## ELABORATION DU SPR DE BARBIZON

Commission locale de l'AVAP du 8 novembre 2019  
Présentation des modifications apportées suite à l'enquête  
publique

## 1. Modification de l'emplacement d'un arbre remarquable

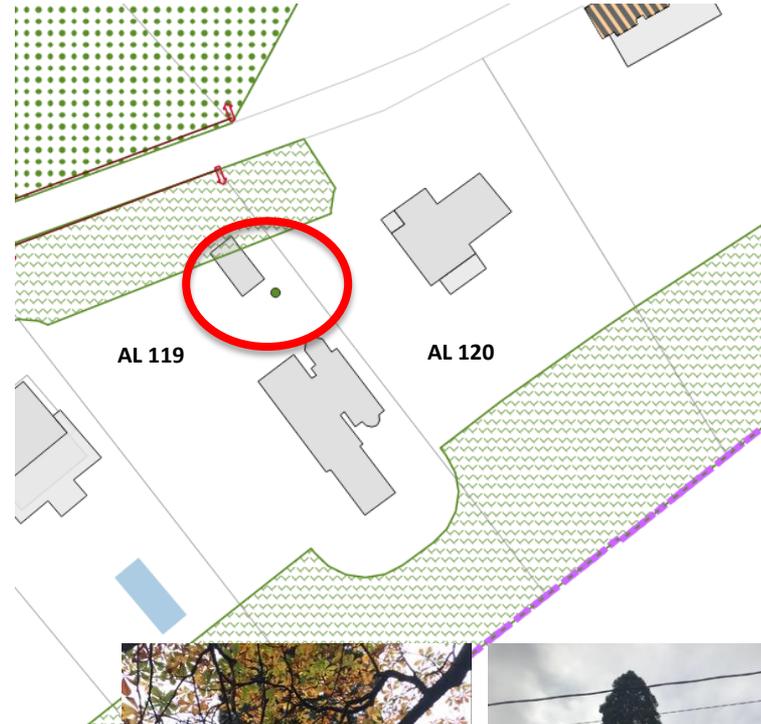
Plan du SPR arrêté terrain en secteur 2

Projet de modification suite à l'enquête publique

## 2. Modification de la délimitation de l'EBC

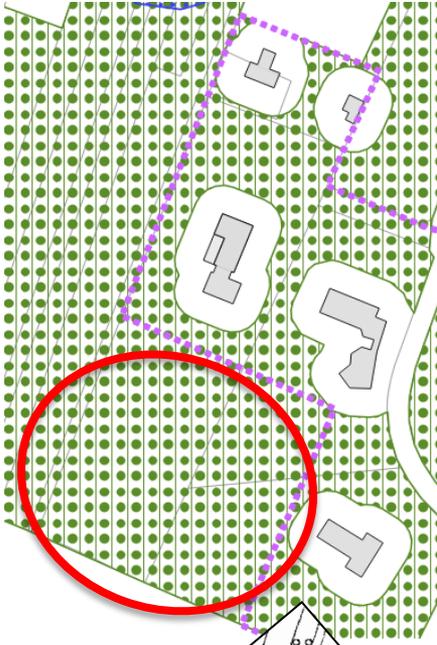
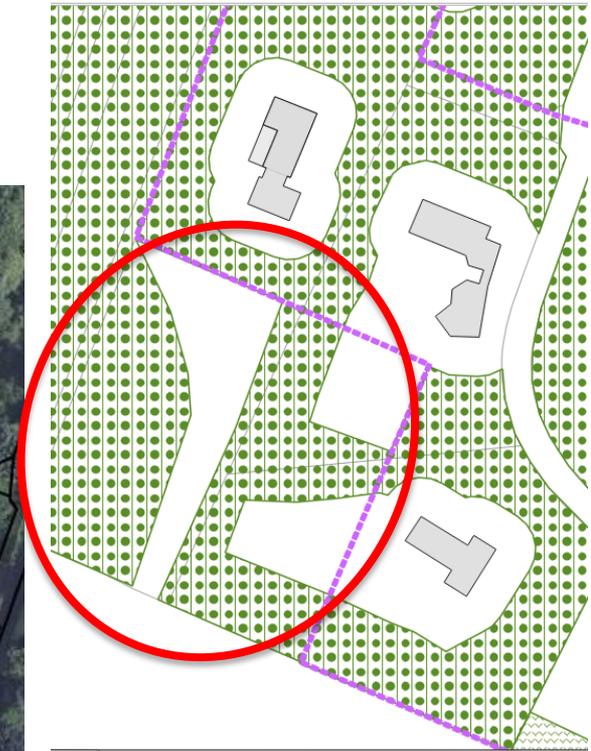
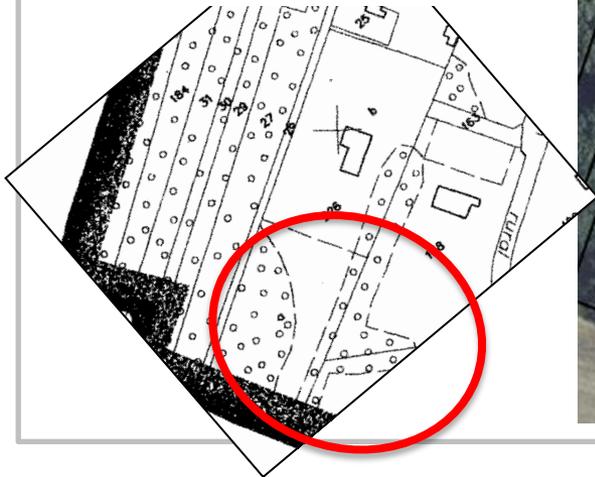
Plan du SPR arrêté – terrain en secteur 3

Modification proposée après enquête publique

## 2bis. Modification de la délimitation de l'EBC

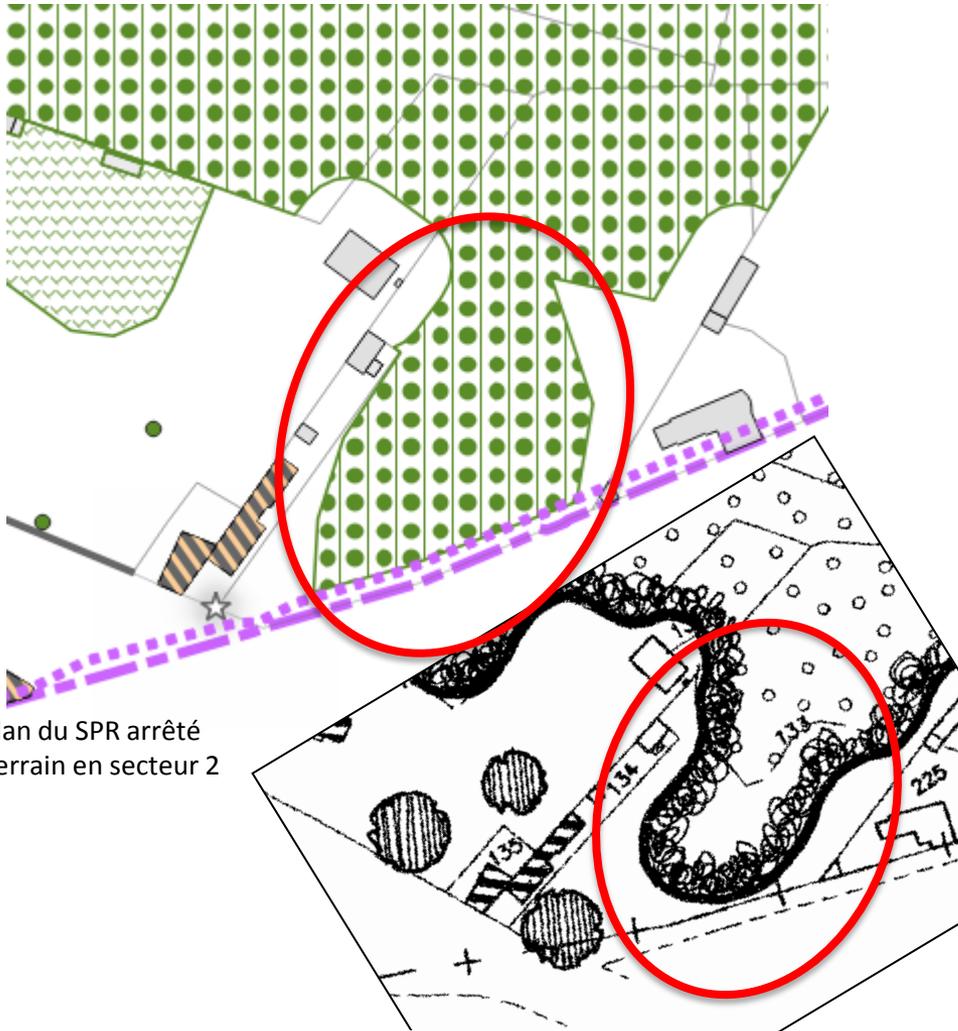
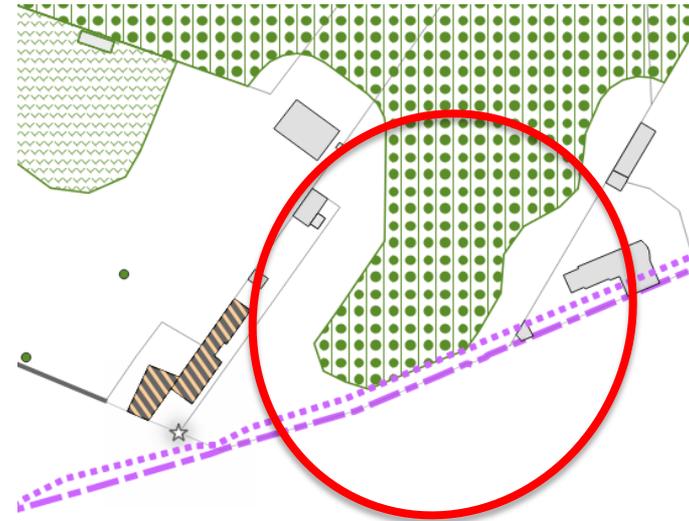
Extrait du plan de la ZPPAUP  
L'arbre remarquable situé au sud de la construction n'a pas été reconduit
